Bakgrunn for vedtak **Furuseth solkraftverk**

Stor-Elvdal kommune i Innlandet fylke

Norges
vassdrags- og
energidirektorat

Tiltakshaver	Solgrid AS
Referanse	202116320-15
Dato	05.05.2022
Ansvarlig	Erlend Bjerkestrand
Saksbehandler	Jørgen Kocbach Bølling

Naboers beliggenhet i forhold til solkraftverket

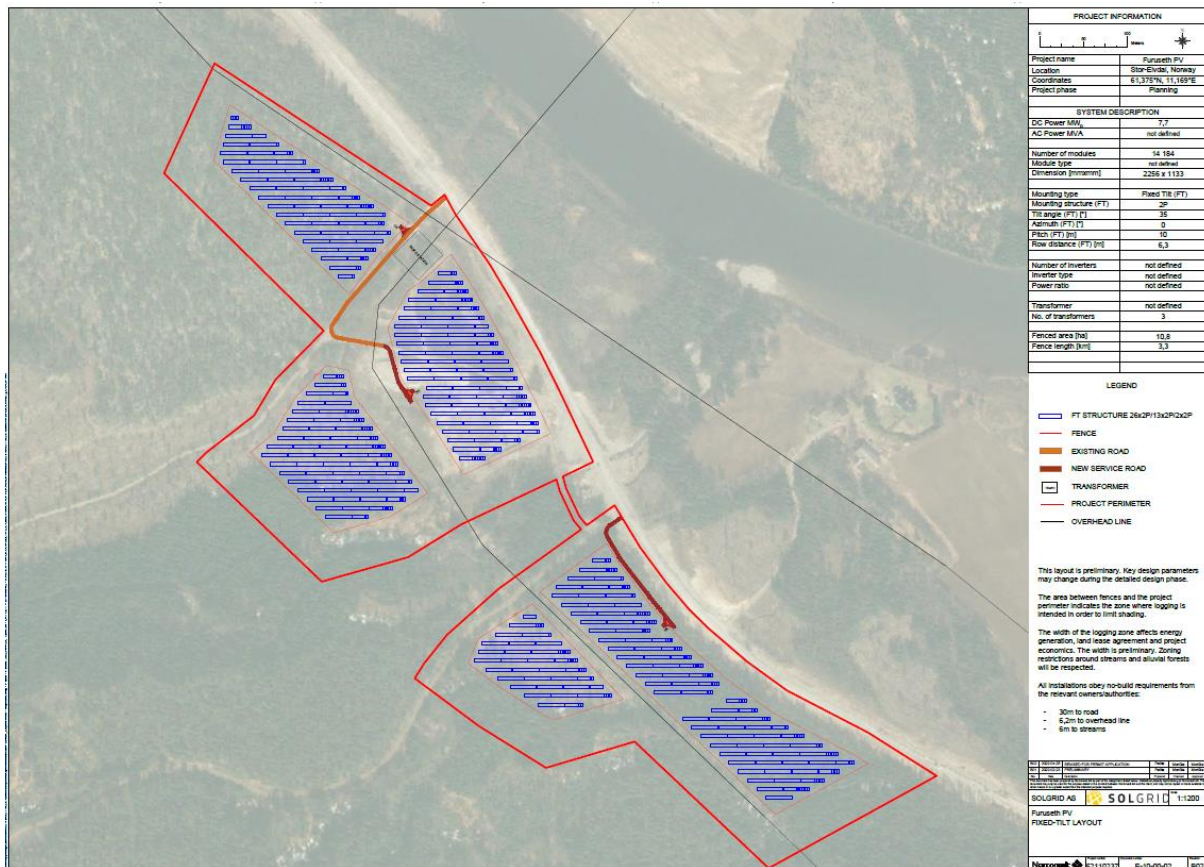
Furuseth solkraftverk vil være plassert i dalbunnen og være godt synlig fra riksvei 3. Det er få boliger nær det planlagte kraftverket. I høyden (Storhorta og Hovdsjøfjellet) vil anlegget bli godt synlig i skoglandskapet som ellers preger dalen. Kommunen skriver at man på grunn av skog trolig må nært innpå for å se anlegget, men at det kunne vært ønskelig med en skisse/modell som viser hvorvidt anlegget vil være synlig for naboer på gnr/bnr 8/7, 8/21, 8/31, 8/52. Kommunen mener at den visuelle konsekvensen av anlegget er akseptabel, men skriver at det ikke kommer klart fram om det skal avvirkes et belte utenfor det inngjerda området for å hindre skygge på anlegget. Dette mener de at bør synliggjøres.

I sin kommentar til innkomne merknader opplyser Solgrid at bebyggelse på gnr/bnr 8/7, 8/21, 8/31, 8/52 ligger 15-20 m lavere enn planområdet, samtidig som at anlegget vil ligge vest for dagens 22 kV kraftledning. Videre skriver de at det vil være mulig å beholde skogvekst langs riksvei 3, nord for Furuseth transformatorstasjon. Anlegget vil derfor ikke være synlig fra disse eiendommene.

Forholdet til de nevnte eiendommene er vist på figur under. NVE legger til grunn at skogen langs riksvei 3, nord for Furuseth reduserer de visuelle virkningene for naboene. Vi vil imidlertid ikke sette vilkår om at skogen skal stå. Vi konstaterer at skogeier også er medeier i solkraftverket. Vi legger til grunn at skogeier utviser skjønn ved avvirkning, dersom hogst kan medføre økte visuelle virkninger for naboene.
